Werfverslag 15

Vergadering van 26/05/2017

Gevelrenovatie

projectlocatie: Zeedijk 341, 8430 Middelkerke

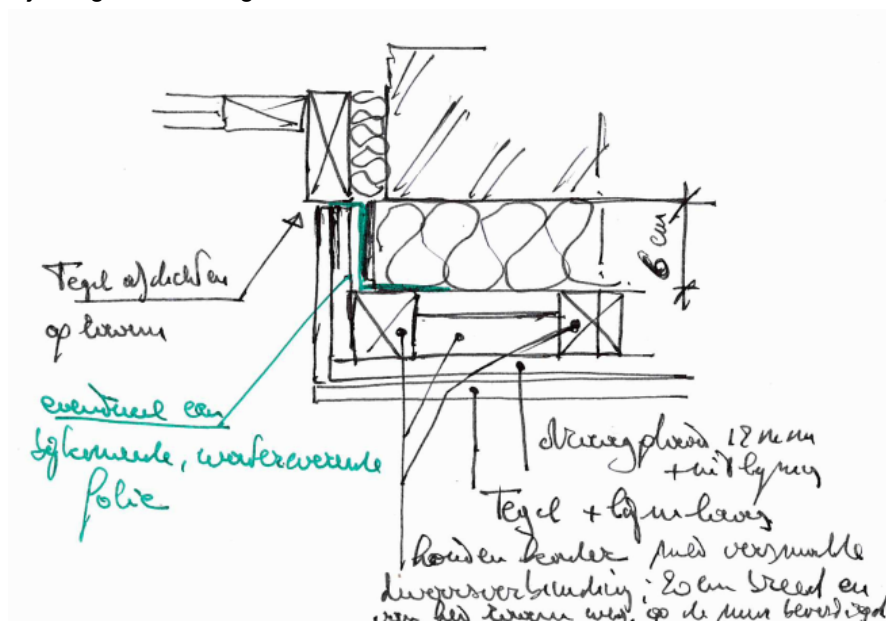
- lijmlaag + tegel.
2. Detailtekeningen gevelafwerking werden voorgelegd. Volgende aanpassingen dringen zich op:
- aansluiting op aanliggende constructie: steeds compriband voorzien, niet opspuiten;
 - toegang lucht voorzien + evacuatie;
 - passende verwerking EPDM voorzien + drainage;
 - hoeken – tegels recht op recht afwerken.

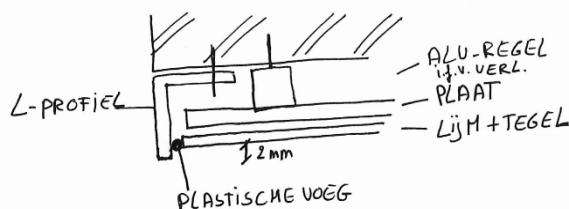
6. Er werd gemeld dat niet alle schuiframen werden geblokkeerd noch voorzien van een sticker om ze gesloten te houden.
Dit dient dringend aangepast te worden, zeker daar het vooruitzicht er is om op korte termijn de stelling nog te nemen en enkel de lift te behouden.
7. Open vraag: is het, gezien de werken, geen opportuniteit om het lenteel boven het schuifraam te isoleren?
